# **Optimierung der Notstromversorgung des Kernkraftwerkes Brunsbüttel (KKB)**

**Projektbericht**

**Abteilung Reaktorsicherheit und Strahlenschutz**

**Kiel, 15. November 2006**

Bild 3-1 Schematischer Aufbau der bestehenden Notstromversorgung

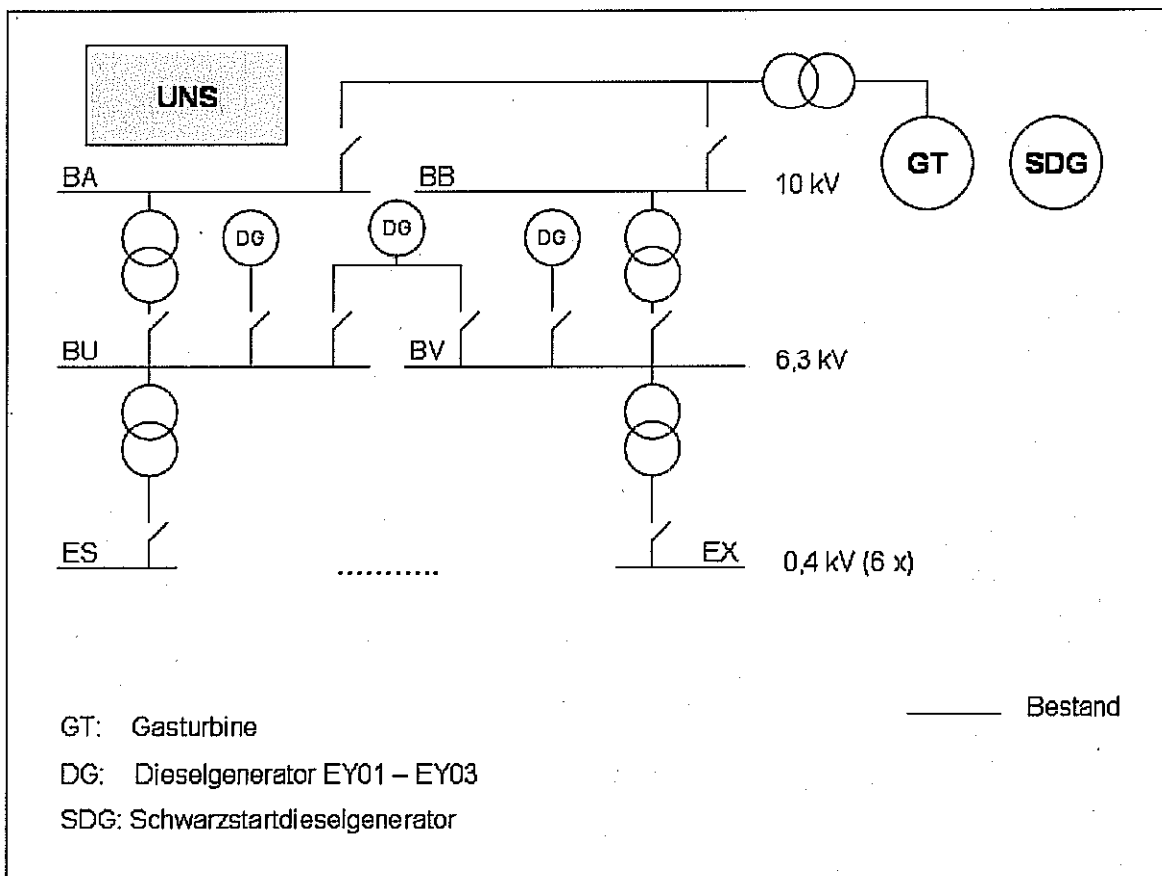
Dagegen zeichnet sich das KKB durch einen zweisträngigen Aufbau im Eigenbedarf (10 kV) und in der Notstromversorgung (6,3 kV) aus. Drei Notstromdiesel und das UNS stehen für die Notstromversorgung zur Verfügung. Ein hoher Vermaschungsgrad zwischen den Schienen und Systemen ist erforderlich, um Störfälle in ihren Auswirkungen zu begrenzen. Dieser Aufbau macht sich auch im Instandsetzungsfall als problematisch bemerkbar.

Als problematisch an dem derzeitigen Aufbau der Notstromversorgung des Kernkraftwerkes Brunsbüttel (KKB) hat sich die Anzahl von zwei Notstromschienen der 6,3 kV Ebene mit den drei zugeordneten Notstromdieseln sowie der hohe Vermaschungsgrad der unterlagerten Notstromschienen der 0,4 kV Ebene herausgestellt. Eine strangweise unabhängige Versorgung der vier bzw. fünf (einschl. des TK-Systems) Not- und Nachkühlsysteme zur Überführung der Anlage in den sicheren unterkritischen Zustand im Falle von Störungen mit einer ausreichenden Leistungsreserve auf den Notstromschienen ist derzeit im KKB nicht gegeben.

**Bild 4-1** Schematische Darstellung der konzeptionellen Änderung: Teil I

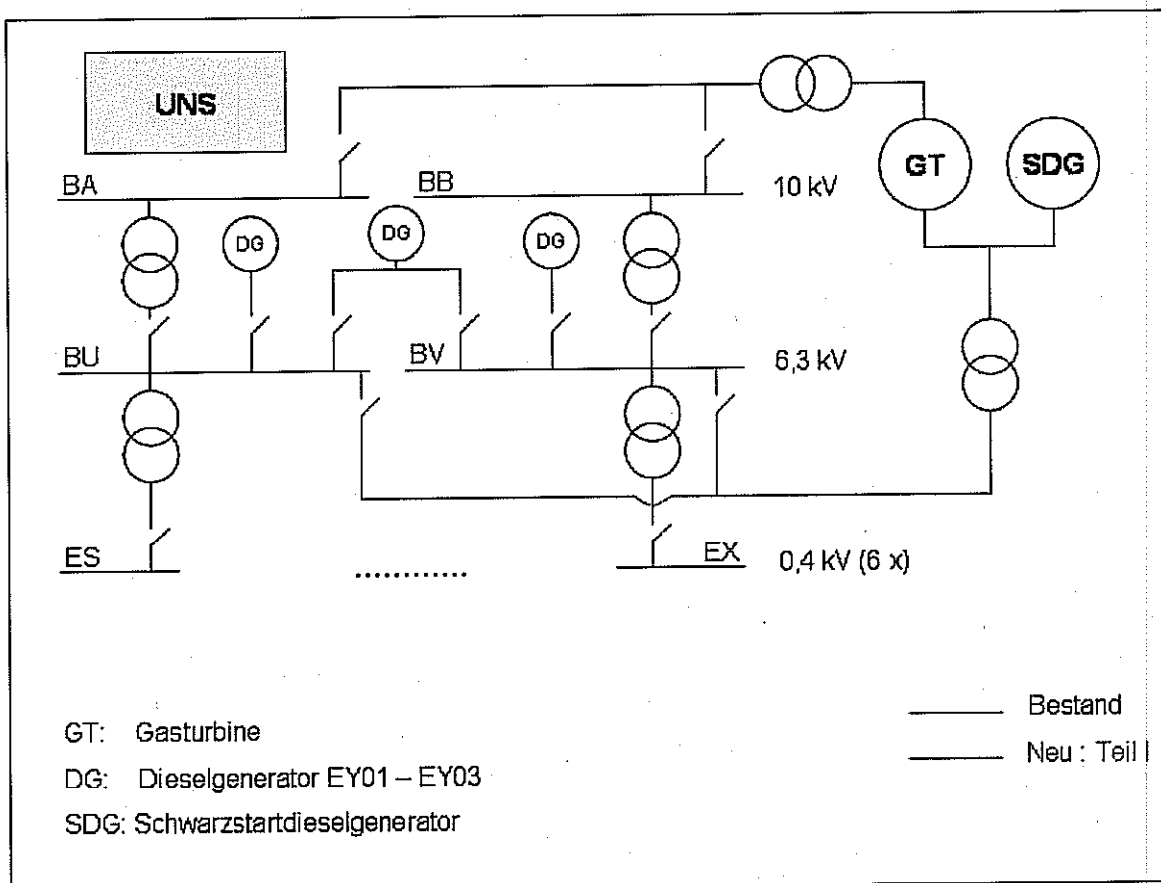
Als kurzfristige Optimierung wird die direkte Anbindung einer zusätzlichen Energieversorgung auf die 6,3 kV Notstromschienen im KKB vorgeschlagen. Hierfür könnte der vorhandene Schwarzstartdiesel der Gasturbinenanlage über einen separaten Transformator direkt auf die Schienen BU und BV geschaltet werden. Es sollte sich hierbei um eine Anbindung handeln, die nicht über eine Zuschaltautomatik bzw. Rechner gestützt abläuft, sondern die als Handzuschaltmaßnahme ausgeführt wird.

Diese kurzfristige Lösung zur Optimierung der Notstromversorgung des KKB erfordert eine besondere Vorgehensweise für die Nachqualifizierung des Schwarzstartdiesels der Gasturbinenanlage. Eine KTA konforme Nachqualifizierung und Typprüfung würde den vorgesehenen kurzfristigen Zeitrahmen sprengen und hätte technisch keine Aussicht auf Erfolg. Daher kann eine Nachqualifizierung dieses Dieselaggregates nur in Anlehnung an die KTA 3702 erfolgen.

Bei dem im KKB eingesetzten Dieselgenerator handelt es sich nicht um eine Sonderanfertigung. Das Dieselaggregat sowie der Generator sind Serienkomponenten, die eine 20-jährige Betriebsbewährung vorweisen können. Die lange Einsatzdauer des Dieselgenerators und die damit verbundene Betriebsbewährung kann hierbei für eine Nachqualifizierung herangezogen werden.

Ebenso kann die Typ geprüfte Bauserie dieses Dieselmotors als Referenz in die Nachqualifizierung mit einfließen. Die Sachverständigen der atomrechtlichen Genehmigungs- und Aufsichtsbehörde (Germanischer Lloyd und TÜV NORD SysTec) würden die Nachqualifizierung des Dieselgenerators in Anlehnung an die KTA und die damit abweichende Vorgehensweise von der stringenten Regelwerksanwendung unterstützen, wenn die vorgenannten Aspekte ausreichend belegt werden können.

Bild 5-1 Schematische Darstellung der konzeptionellen Änderung: Teil II

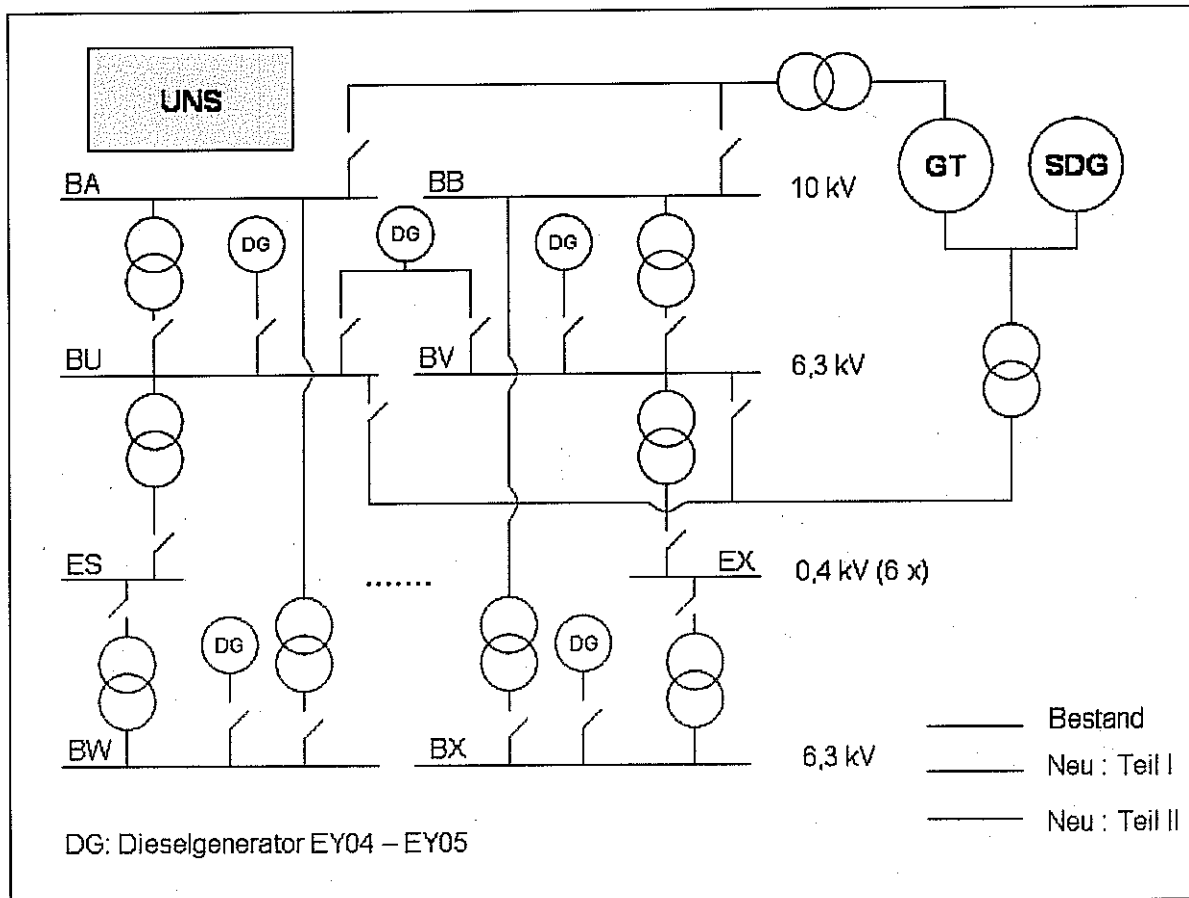
Im Rahmen der mittelfristigen Lösung wird vorgeschlagen, nur die Anzahl der Notstromschienen auf der 6,3 kV Ebene zu verdoppeln und diese beiden neuen Notstromschienen jeweils mit einem eigenständigen Notstromdiesel zu versehen. Weiterhin ist eine separate prioritäre Einspeisung in die bestehenden unterlagerten sechs Verteilerschienen (ES - EX) erforderlich. Diese neu installierten 6,3 kV Notstromschienen sollten in einem neu zu errichtenden separaten Gebäude installiert werden. Diese technische Erweiterung der Notstromversorgung hat den Vorteil, die Zuverlässigkeit der 6,3 kV Versorgungsebene deutlich zu erhöhen. Die derzeitige Hosenbeinschaltung des vorhandenen dritten Notstromdiesels könnte entfallen. Die für die Überführung in den sicheren Zustand erforderliche Stromversorgung der vier Not- und Nachkühlssysteme könnte auf die dann zur Verfügung stehenden vier Schienen verteilt werden.

Die mit der Verdoppelung der Schienen verbundene Entlastung der einzelnen Schienen würde dazu führen, dass das Kernsprühsystem (TK) weiterhin automatisch versorgt wird und das bereits vorhandene Sicherheitssysteme (hier: TK-System) nicht reduziert bzw. abgebaut werden. Ein Sammelschienenausfall hätte dann keine gravierenden Auswirkungen auf die Anlage mehr. Die Anforderungen des Regelwerkes zur Einhaltung des Einzelfehler-/ Reparaturkonzeptes könnten somit eingehalten werden.
